**Avis délibéré de la Mission Régionale
d'Autorité environnementale de La Réunion
sur le projet de raccordement électrique EDF
de la future unité de production « RunEVA »
sur la commune de Saint-Pierre**

n°MRAe 2021APREU16

L'Autorité environnementale (Ae) a été saisie pour avis par EDF Réunion sur le projet de réalisation de deux liaisons souterraines (à 90 000 volts exploitées en 63 000 volts) pour le raccordement électrique de la future unité de production « RunEVA – pôle déchets sud de Pierrefonds » sur la commune de Saint-Pierre.

Tracé du raccordement électrique EDF retenu au stade de la DUP
 (extrait de l'étude d'impact – page 28)

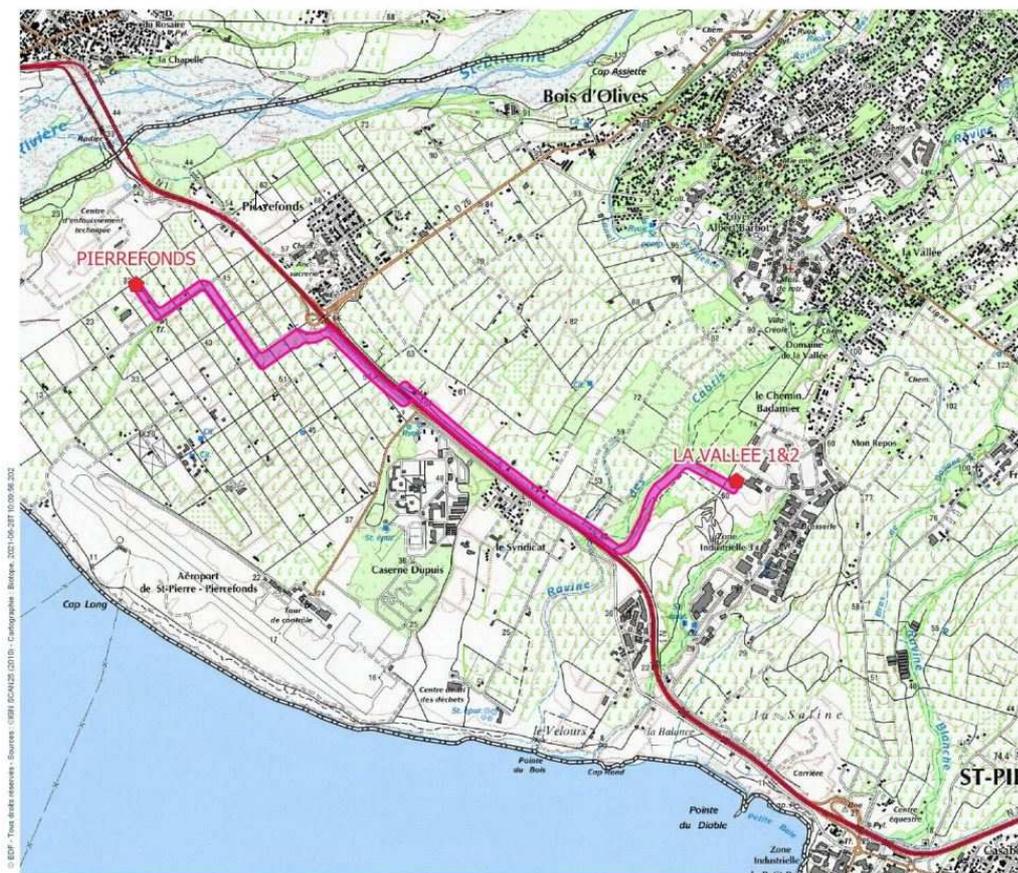
Un certain nombre de cartographies présentent le fuseau de moindre impact, les ERP, les zones d'activités et les ICPE. Imprécises, voire obsolètes, ces cartes ne permettent pas d'appréhender correctement les enjeux correspondants, qualifiés comme « modérés ».

Les zones d'aménagement à traverser étant en forte mutation, il apparaît nécessaire de s'assurer de l'absence d'interférences et de justifier la compatibilité du tracé de raccordement électrique désormais retenu par EDF.

- ***L'Ae recommande au pétitionnaire de compléter l'état initial du rapport environnemental, en ce qui concerne notamment le milieu humain (plans de superposition du tracé de raccordement électrique aux plans masse des ZAC traversées, identification des habitations riveraines, des établissements sensibles et des équipements pressentis pouvant interférer...) et d'ajuster en conséquence l'analyse des enjeux (impacts bruts et résiduels, effets cumulés) et des mesures nécessaires.***
